高速増殖原型炉もんじゅの冷却系の運用変更について

このことについて、核燃料サイクル開発機構から下記のとおり連絡を受けた。

図-3 系統構成

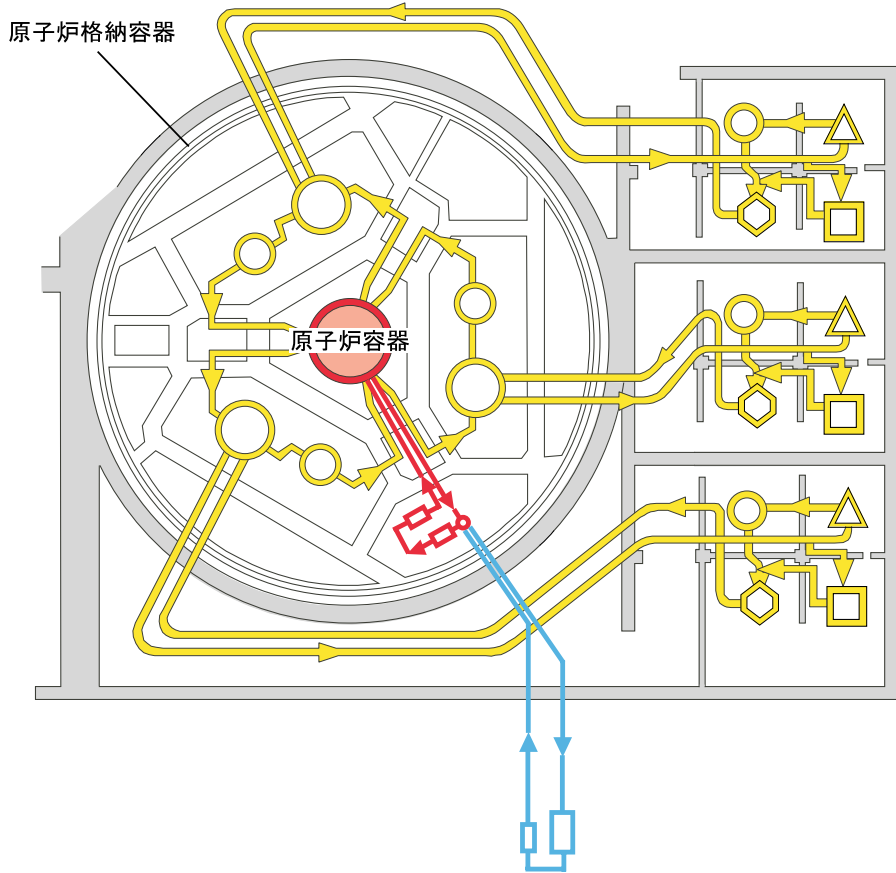
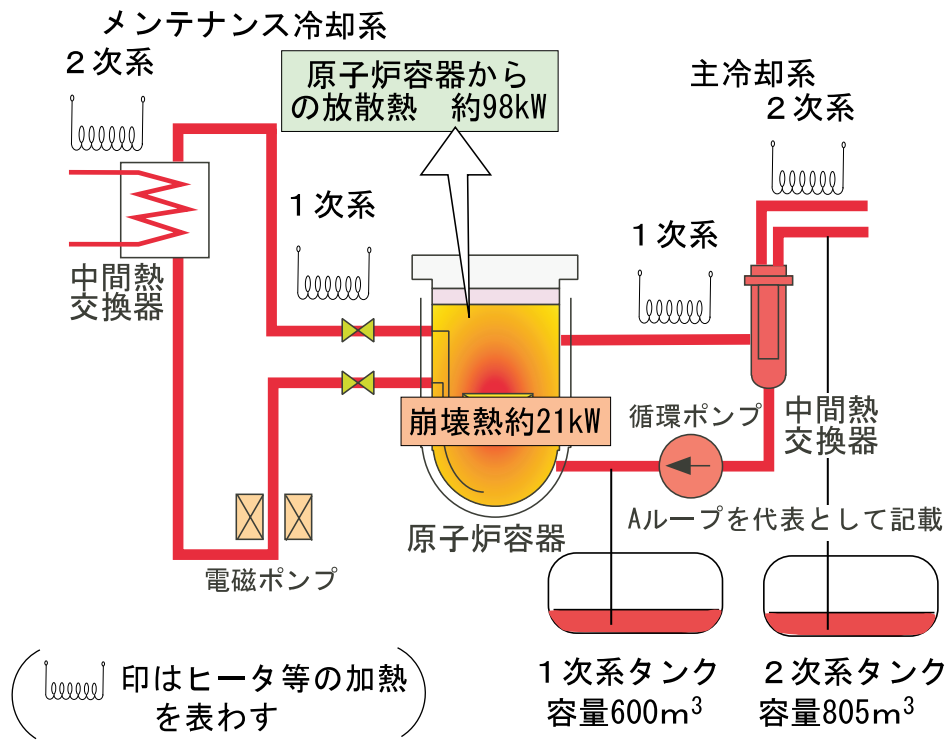
- ・現在、主冷却系およびメンテナンス冷却系のうち2系統による運用としているが、これを主冷却系もしくはメンテナンス冷却系の1系統による運用とする。

1次主冷却系
(AorBループ)
+
メンテナンス冷却系
(1次系)

2次主冷却系
(AorBループ)
+
メンテナンス冷却系
(2次系)

これまでの運用例

1次主冷却系
(AorBループ)
もしくは
メンテナンス冷却系
(1次系)

今後の運用
(1次メンテナンス冷却系の1系統運転例)

図-4 1次系, 2次系統内のナトリウム状態

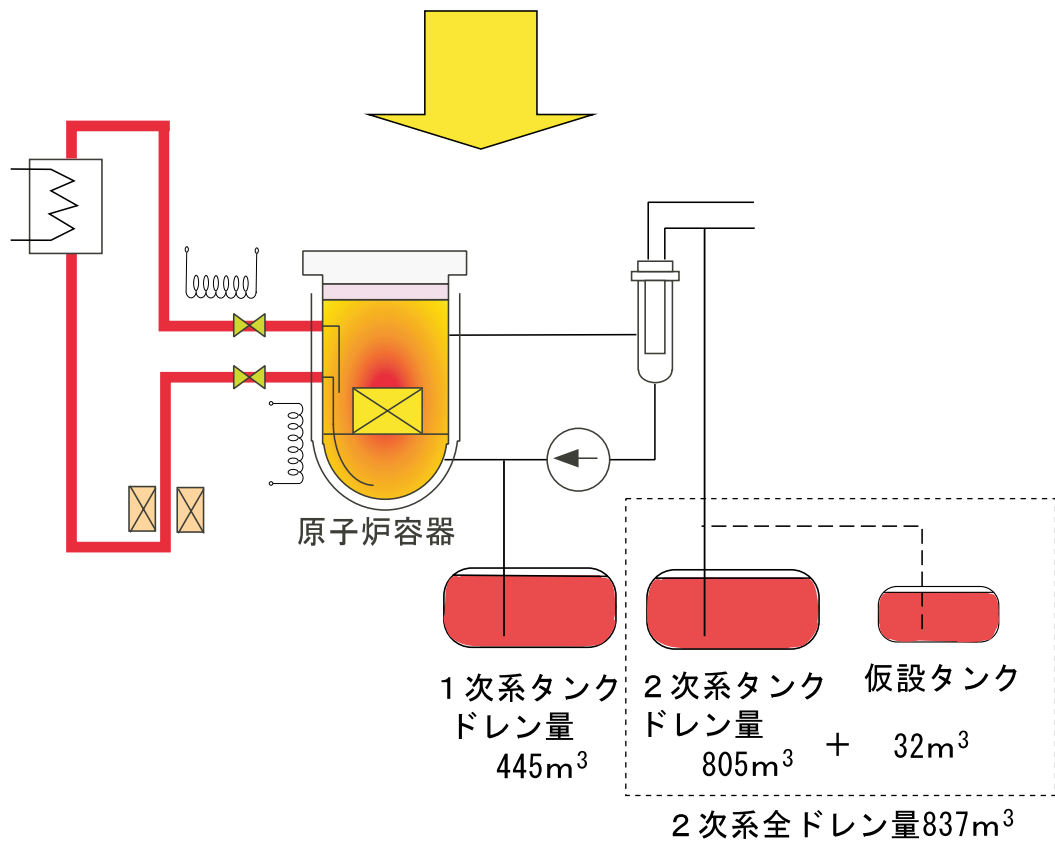
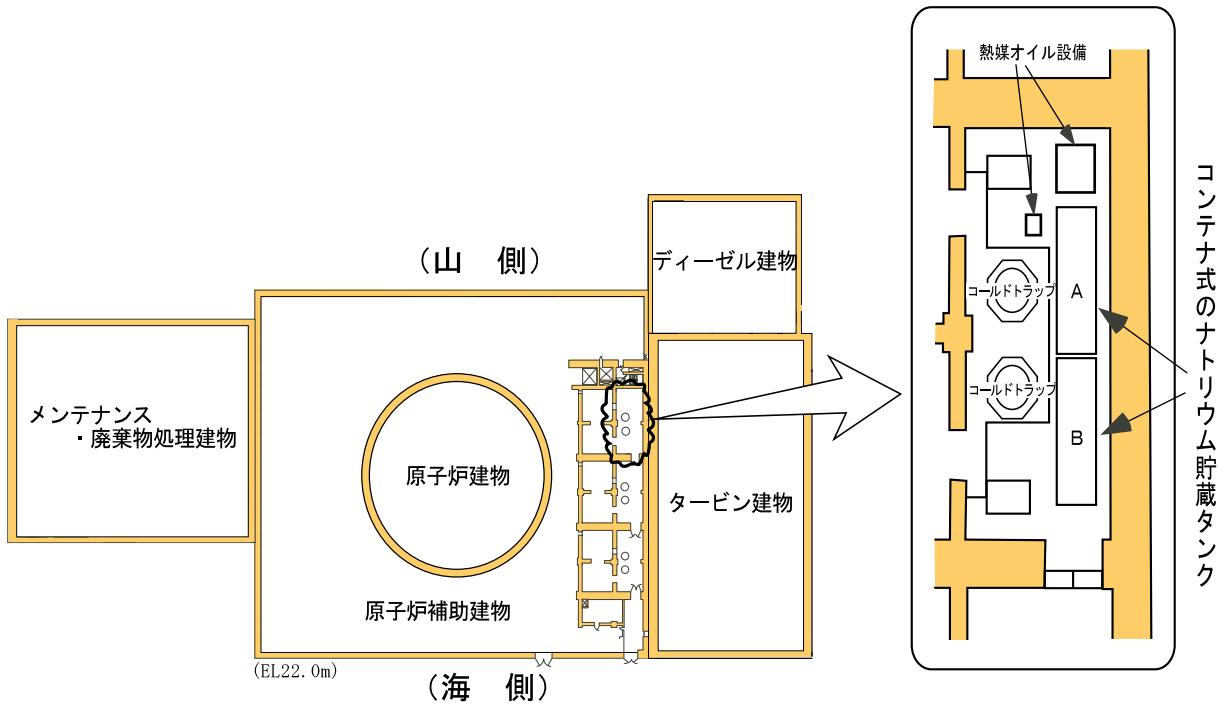
- ・現在、1次冷却系と同じ系統による運用としているが、2次冷却系については、今後使用しないこととする。
- ・このため、2次冷却系のナトリウムを、すべて貯蔵タンクに抜き取ることになるが、既設の貯蔵タンクだけでは容量が不足するため、コンテナ式のナトリウム貯蔵タンク（20m³×2基）を仮設置する。

これまでの運用例

今後の運用

(1次メンテナンス冷却系の1系統運転例)

図-5 コンテナタンク概要

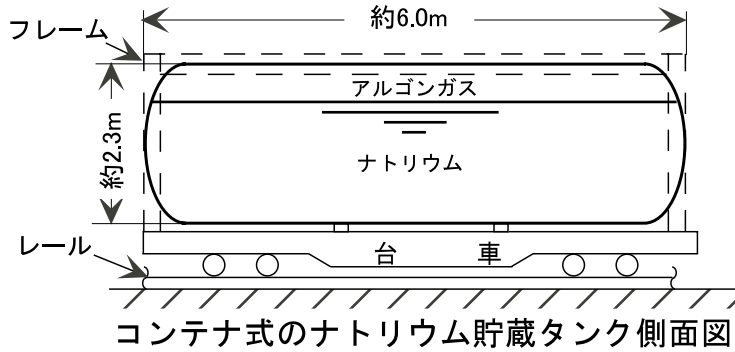
コンテナ式のナトリウム貯蔵タンク設置場所

コンテナ式のナトリウム貯蔵タンクの仕様

<p>容量：約20m³</p> <p>台数：2基</p> <p>材質：SUS316L相当</p> <p>重量：タンク本体：約5トン</p> <p> フレーム等：約3トン</p>	<p>◎転倒防止 フレームと台車を側壁、床に固定する</p> <p>◎ナトリウム保管方法 常温にて固化して保管 カバーガスとしてアルゴンガス封入 アルゴンガスを管理することによりナトリウムの純度管理を行う</p> <p>◎熱媒オイル設備 ナトリウムを受入・取り出し時は、タンクを覆っているジャケットに熱媒オイルを通すことにより、加温・冷却する</p>
--	---
